Váš dopis zn.  
Ze dne  
Naše zn. 22065/2025-SŽ-SSZ-OVZ

## **Rekonstrukce traťového úseku Kutná Hora (mimo) – Kolín (mimo)**

### **Vysvětlení zadávací dokumentace č. 7**

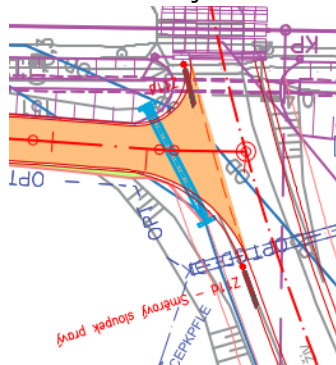
Směrové sloupky v SO 07-50-01

V PD – TZ je uvedeno:

### **Směrové sloupky**

V místě napojení řešené komunikace na stávající silnici III/3277 budou jako součást toho SO osazeny červené směrové sloupky č. Z 11c a Z 11d.

V PD – situace je:

V soupisu prací v SO 07-50-01 Kolín, obvod Kaplička, obslužná komunikace chybí položka: SMĚROVÉ SLOUPKY. Doplní zadavatel do SP chybějící položku?

*Položka SMĚROVÉ SLOUPKY byla doplněna do soupisu prací pod poř. č. 24.*

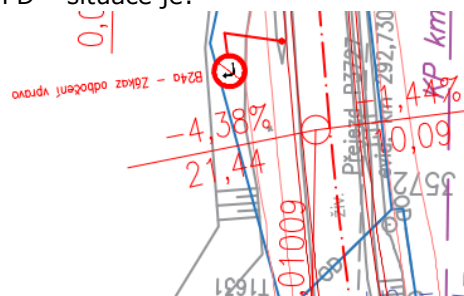
Dopravní značka v SO 07-50-01

V PD – TZ je:

#### **3.7.1 Dopravní značení**

Pro zajištění bezpečného průjezdu vozidel odbočujících na tuto účelovou komunikaci bude na silnici III/3277 ve směru jízdy od Starého Kolína vpravo umístěna svislá dopravní značka, B24a „Zákaz odbočení vpravo“. Značka bude umístěna před přejezdem P 3727. (viz příloha č. 02. Situace)

V PD – situace je:

V soupisu prací v SO 07-50-01 Kolín, obvod Kaplička, obslužná komunikace chybí položka: SVISLÁ DOPRAVNÍ ZNAČKA. Doplní zadavatel do SP chybějící položku?

*Položka SVISLÁ DOPRAVNÍ ZNAČKA byla doplněna do soupisu prací pod poř. č. 25.*
